经审查,德阳科创岛开发建设有限责任公司—德阳高新区科创岛传感产业基地建设项目(一期)总平面及单体设计符合规划要求,同意按照此方案进行下阶段设计报批。建设单位还应注意:

项目名称
德阳高新区科创岛传感产业基地建设项目(一期)初步设计及方案设计

图名
总平面图

图号
02-001

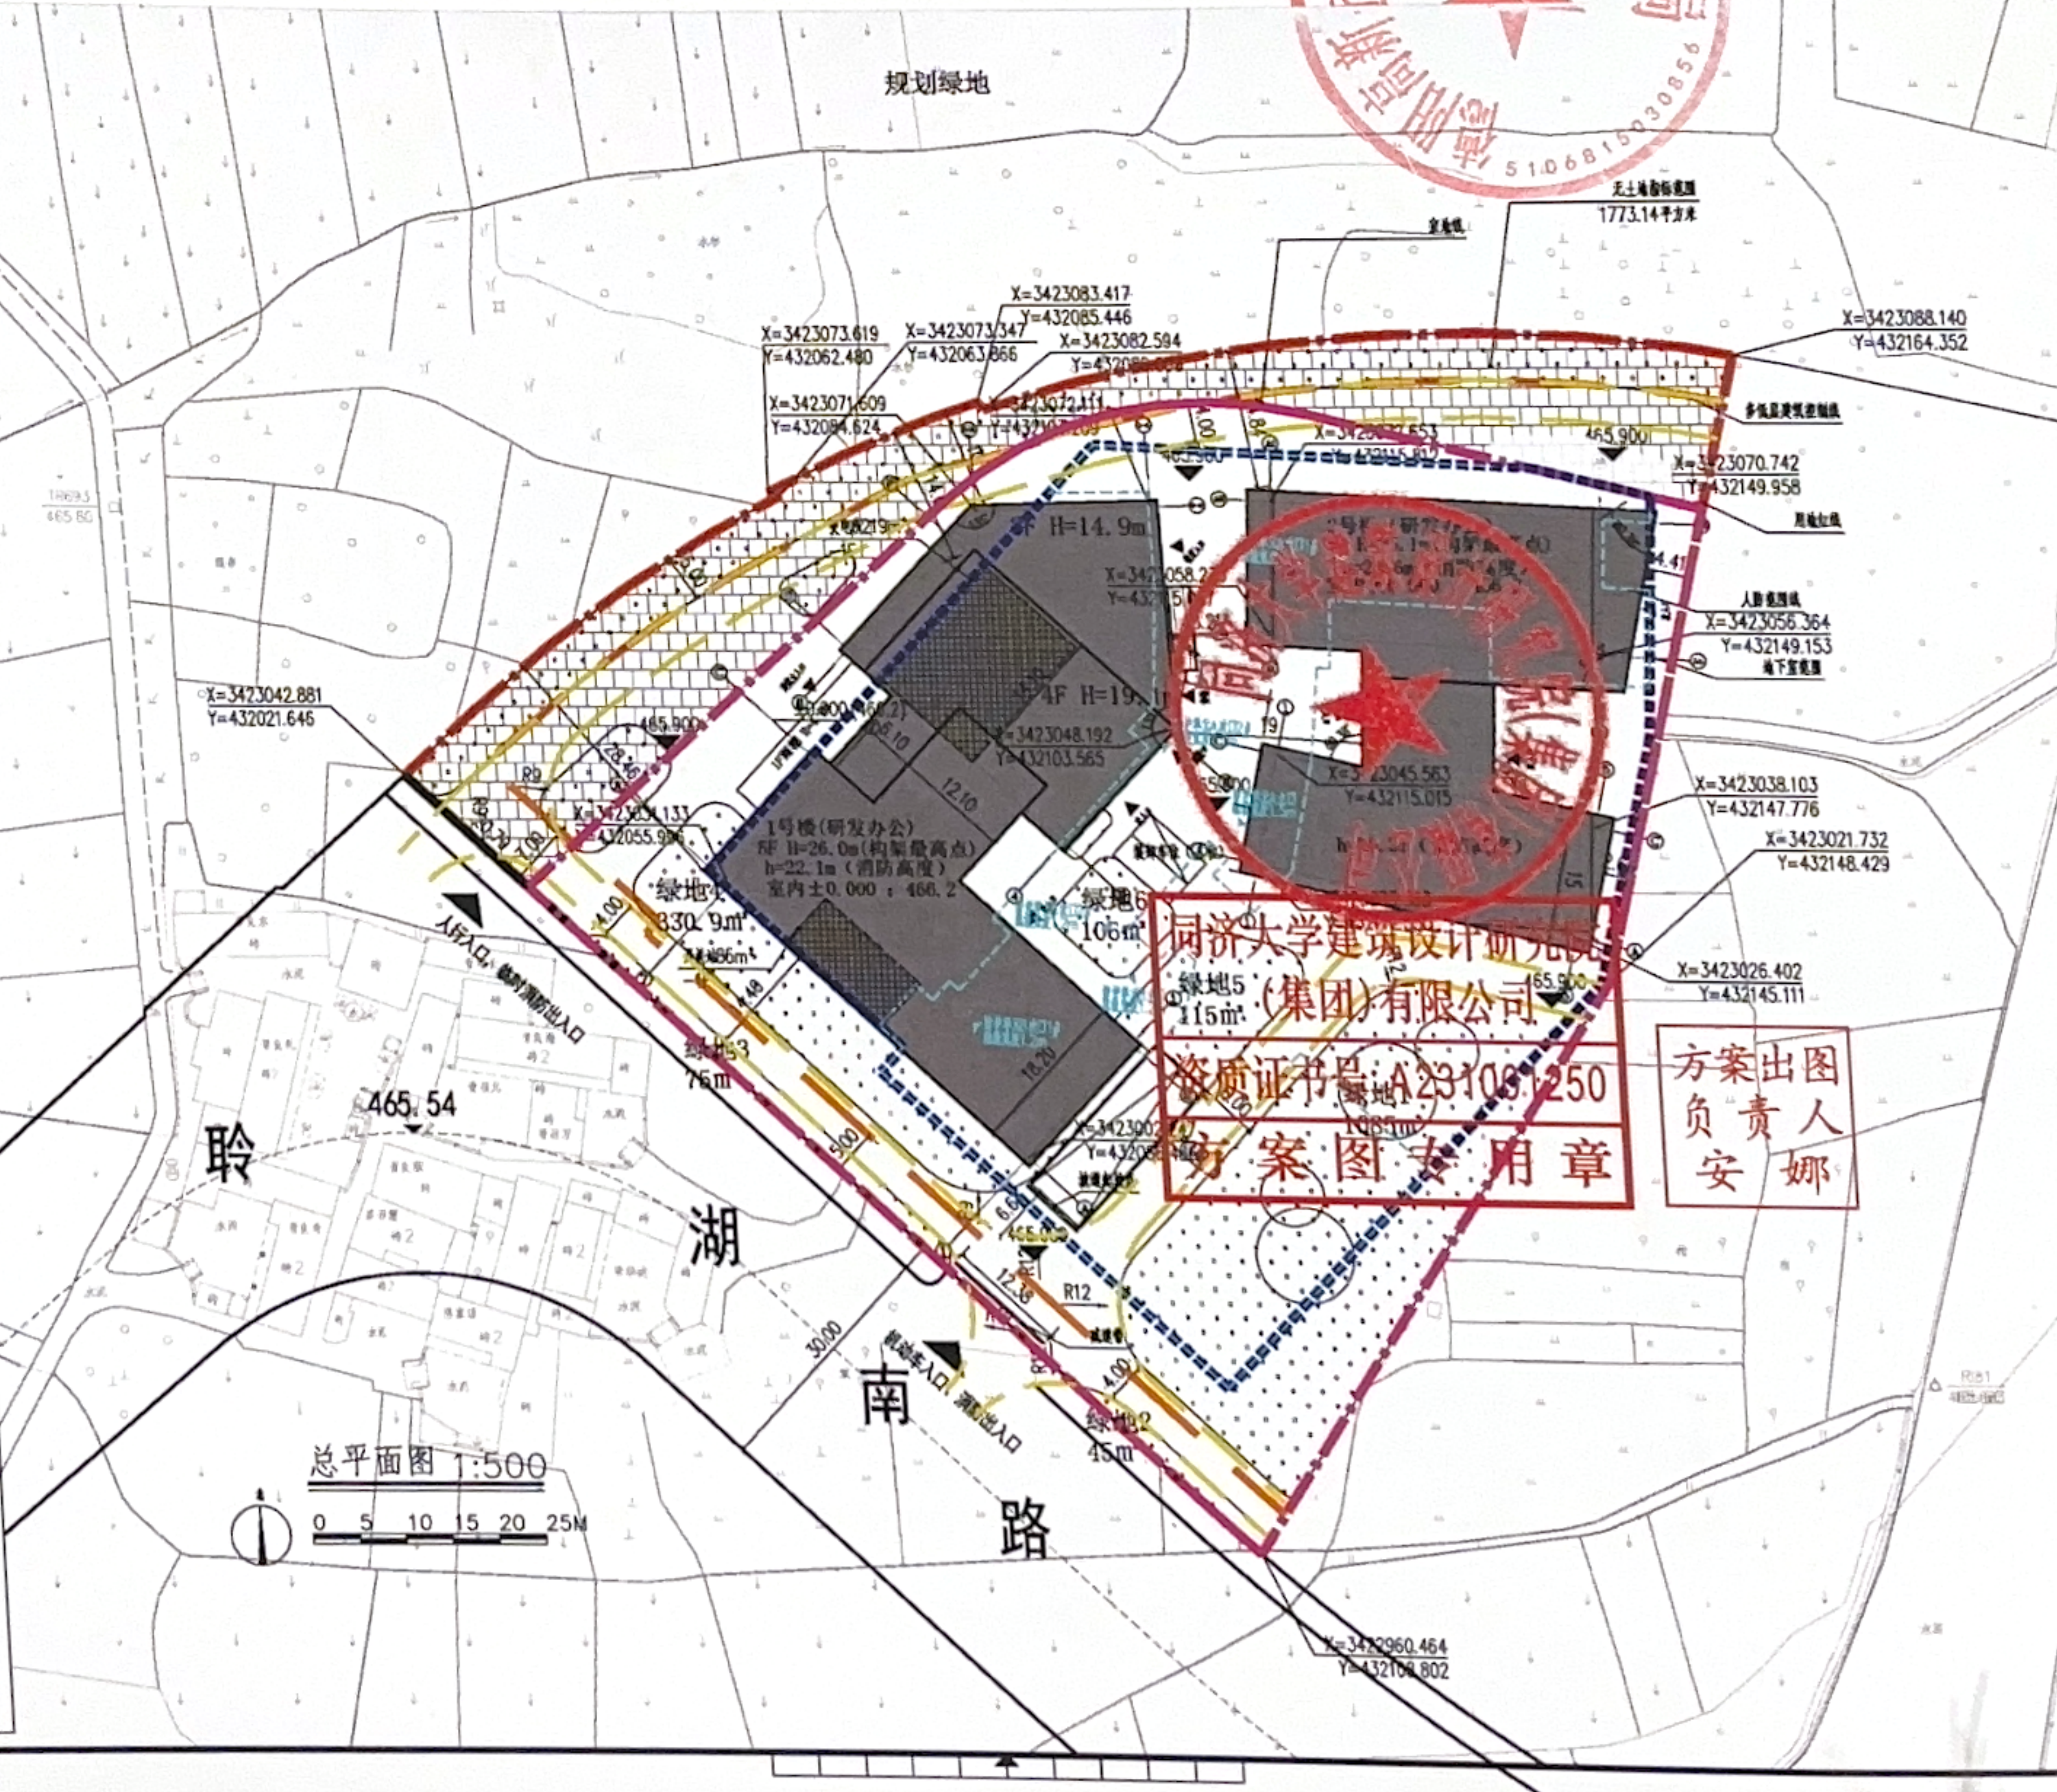
- 1.若项目地块内或周边有无法迁改的燃气、电力、电信、沟渠等市政设施,则项目拟建(构)筑物与市政设施的距离应满足相关行业规范及部门管理的要求。
- 2.项目设计方案中所涉及的消防、安全、环保、绿建、人防、装配式建造、通信基站、排水等内容应符合相关主管部门要求,我局不做实质性审查。
- 3.根据《四川省城乡规划条例》第四十九条的规定,项目在取得建筑工程施工许可证或开工文件后,须向我局申请建设工程规划验线,经验线合格后方可动工。
- 4.确需设置飘窗的建筑物,其形式须严格按照规划管理技术规定要求执行;利用飘窗下空间设置空调外机位并采用百叶等装饰物遮挡的,须在建筑竣工规划核实通过后方可安装。
- 5.建设项目中若含有高频热合机、高频炉、工业电焊、超高频理疗机、农用电力设备、有无线电辐射的工业设施等大型工科医设备的,须按照《民用机场净空保护区域内建设项目净空审核管理办法》(民航发〔2023〕1号)相关要求,到民航主管部门进行机场净空审核。
- 6.项目设计方案所涉材料内容的真实性、准确性由你单位负责。项目设计方案自签发之日起一年内有效,若现行《广汉市规划管理技术规定》或国家相关规范有重大调整,则该方案应按照国家规定、规范要求调整后重新申报。任何单位不得擅自变更已批准设计方案内容,若确需变更须以书面形式向我局提出变更申请再进行相应审批程序。
